ΕΛΛΗΝΙΚΗ ΔΗΜΟΚΡΑΤΙΑ
ΝΟΜΟΣ ΙΩΑΝΝΙΝΩΝ
ΔΗΜΟΣ ΖΙΤΣΑΣ
 Έδρα: Ελεούσα
 Αρ. Αποφ.: 67/2021

ΠΕΡΙΛΗΨΗ
 Γνωμοδότηση σχετικά με την
 «Τροποποίηση των μηκοτομών M18, M44,
 M68, M69 & M70 του εγκεκριμένου Ρ.Σ. της
 Δ.Κ. Ελεούσας του Δήμου Ζίτσας»

ΘΕΜΑ: «Τροποποίηση των μηκοτομών M18, M44, M68, M69 & M70 του εγκεκριμένου Ρ.Σ. της Δ.Κ. Ελεούσας του Δήμου Ζίτσας»

Μηκοτομή 44

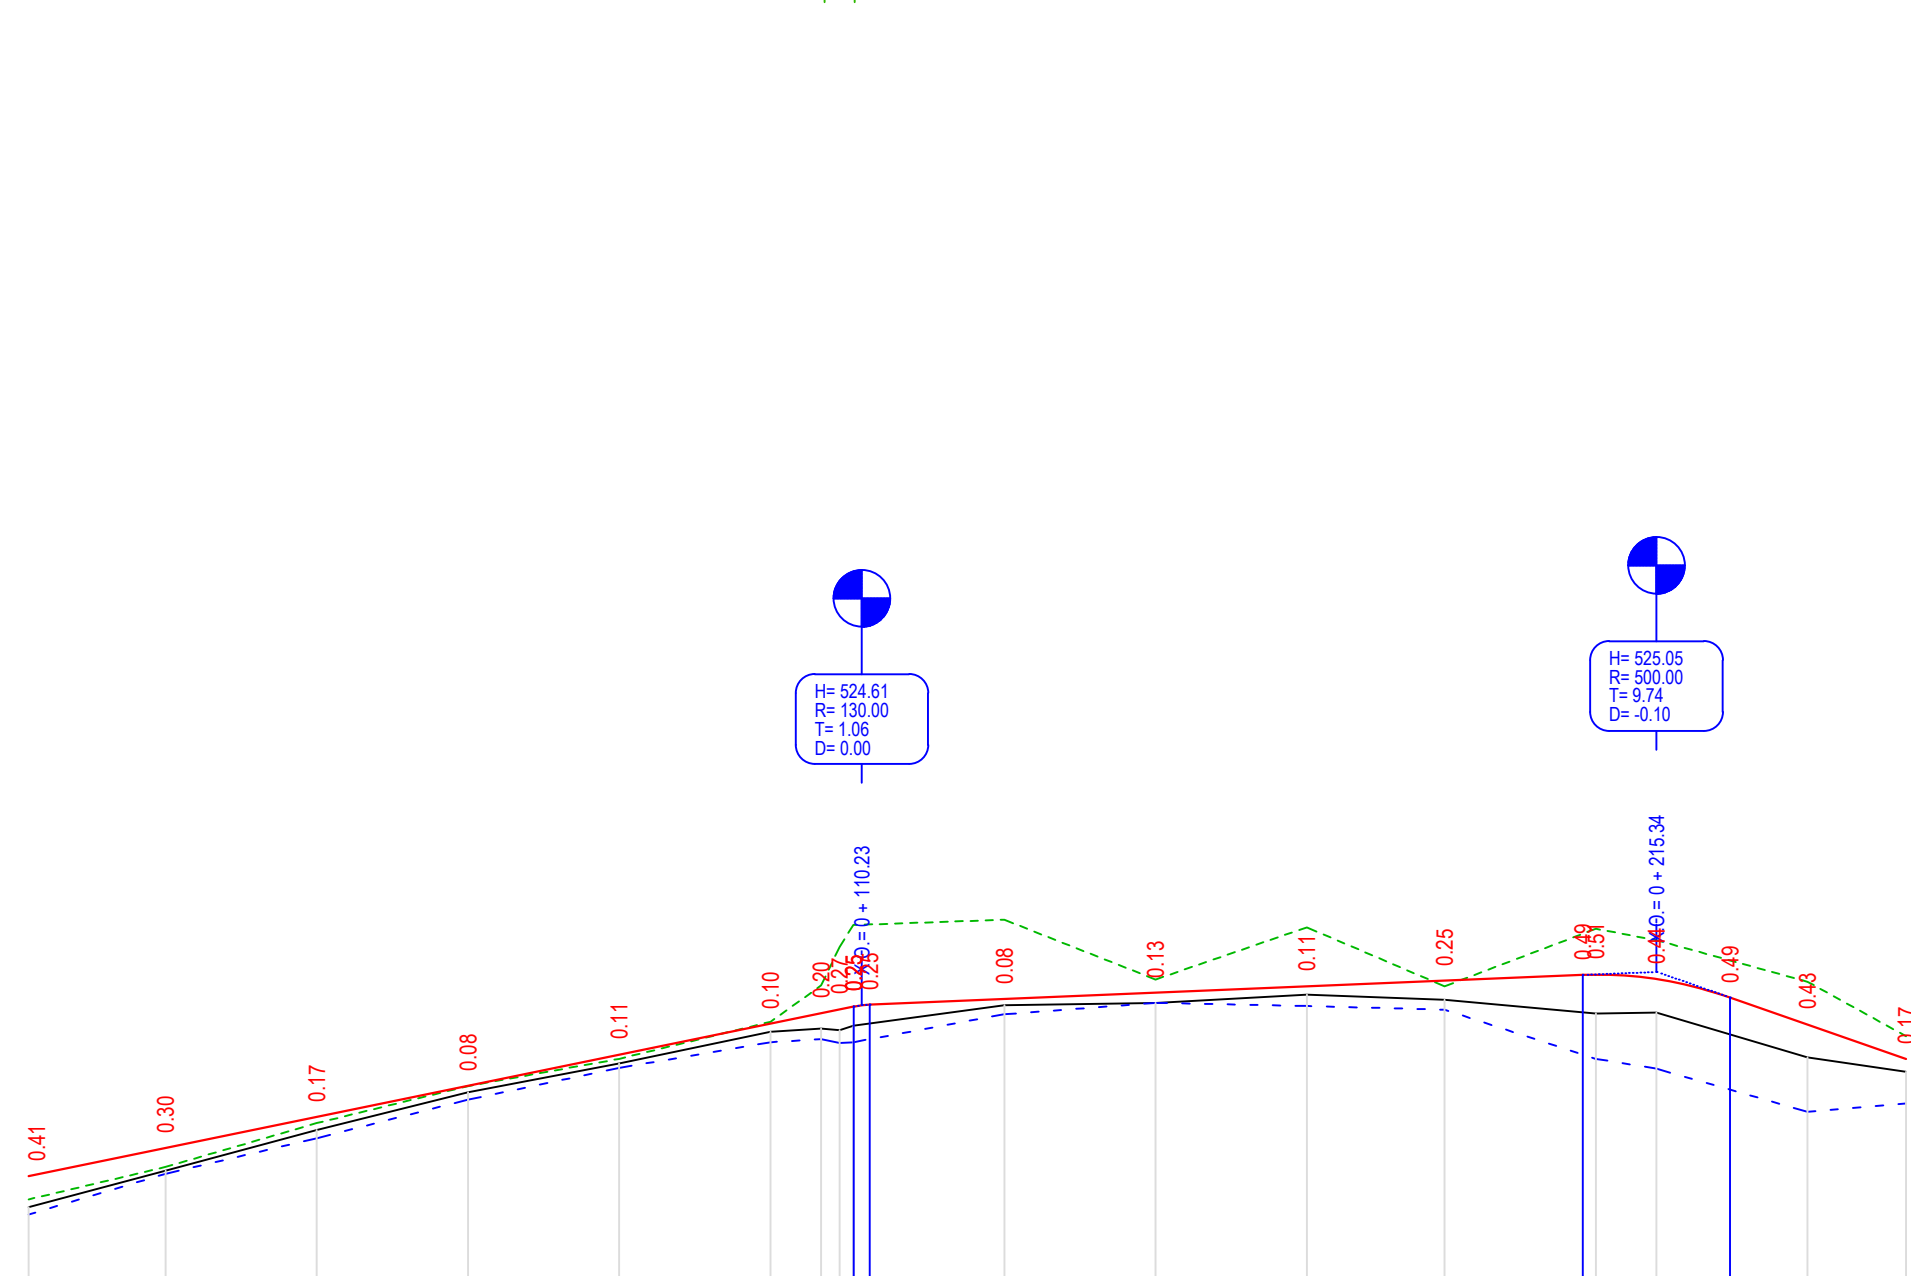
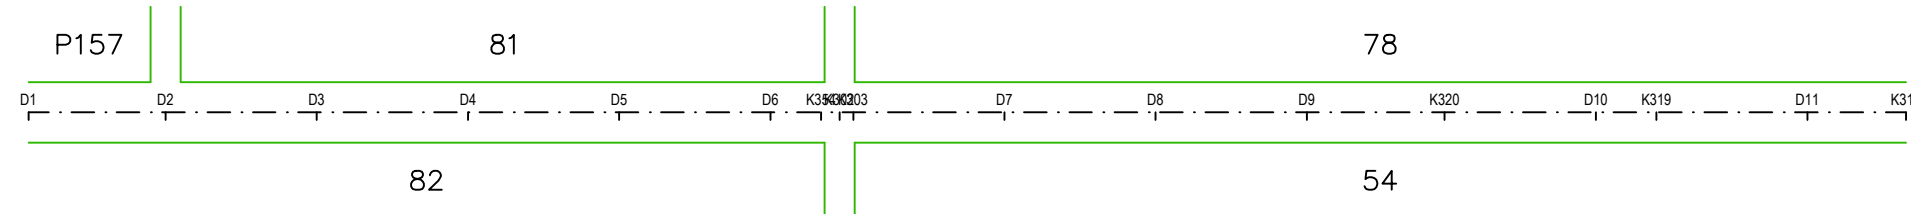
2. M44: αφορά την οδό Ολυμπιάδος από την αξονοδιασταύρωση K298, έως και K312, η οποία βρίσκεται μεταξύ των Ο.Τ. 81-82 και 78-54, όπως φαίνεται στα συνημμένα σχέδια.

Στις αξονοδιασταυρώσεις K298 (Αισχύλου & Ολυμπιάδος) και K312 (Πινδάρου & Ολυμπιάδος) δεν υπάρχει μεταβολή των εγκεκριμένων υψομέτρων ερυθράς. Έγινε προσαρμογή των υψομέτρων με τα σημερινά υψόμετρα του άξονα, διαμορφωμένο ανάγλυφο, από το σημείο K303 έως και K312. Συγκεκριμένα στα σημεία K320 και K319, λαμβάνοντας υπόψη τα σημερινά υψόμετρα, ο δρόμος είναι ψηλότερα κατά 30εκ. και 65εκ. περίπου αντίστοιχα και αφορά τμήμα της οδού που παραμένει αδιάνοικτο, δημιουργώντας, μεταξύ άλλων προβλήματα στατικότητας σε υπάρχουσα οικοδομή, στο Ο.Τ. 78.

Σημειώνεται ότι το σύνολο της οδού, οι αξονοδιασταυρώσεις της οποίας “κουμπώνουν” με διαμορφωμένους ασφαλτοστρωμένους δρόμους, έχει συμπεριληφθεί στην επέκταση του δικτύου ακαθάρτων του Δήμου, λαμβάνοντας υπόψη τα σημερινά υψόμετρα, αλλά και τις υπάρχουσες οικοδομές, με τι τελευταίες να έχουν μοναδική πρόσβαση από αυτήν και ως εκ τούτου κρίνεται απαραίτητη η προσαρμογή της οδού στις σημερινές στάθμες.

Επιπρόσθετα η Πρόεδρος έθεσε υπόψη των μελών της Επιτροπής την υπ' αριθ. 3/11-5-2021 Απόφαση του Συμβουλίου της Κοινότητας Ελεούσας, το οποίο γνωμοδότησε ομόφωνα θετικά επί των προτεινόμενων τροποποιήσεων μηκοτομών, με μόνη παρατήρηση ως προς την οδό Ολυμπιάδος, ότι πρέπει να δοθεί προσοχή και να εξασφαλιστεί από την αρμόδια Τεχνική Υπηρεσία ότι κατόπιν των προτεινόμενων παρεμβάσεων δε θα επηρεαστεί η στατικότητα του υφιστάμενου κτίσματος στα σημεία Κ298 έως και Κ312 της οδού Ολυμπιάδος.
